Service Information

STUDER A80
Alle Versionen
Service Information 64/81 D/E

CAPSTAN SERVO PRINT
1.080.372 / 374 / 377

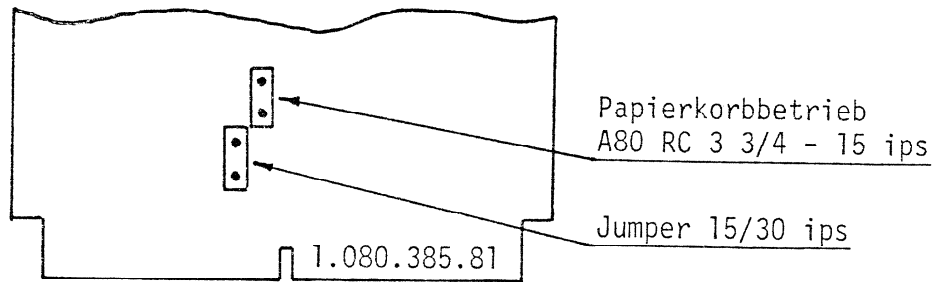
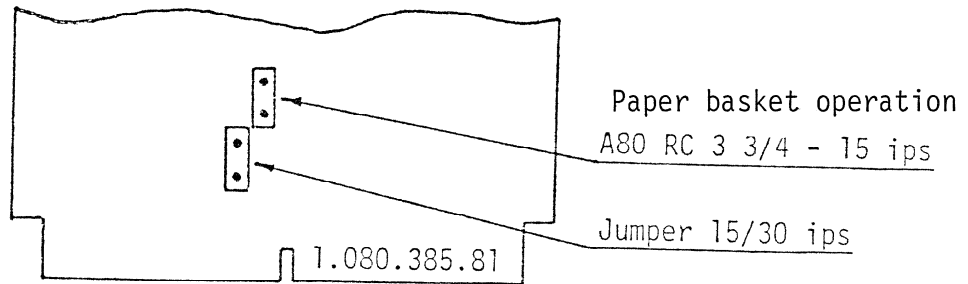
Da die Endschalter an den Bandwaagen bei diesen Maschinen nicht vorhanden sind, ist der Papierkorbbetrieb nicht möglich. Jumper weglassen!

The A80/VU's are not equipped with an end of tape switch on the tape tension sensors. Because of that no paper-basket operation is possible. Don't insert the jumper.
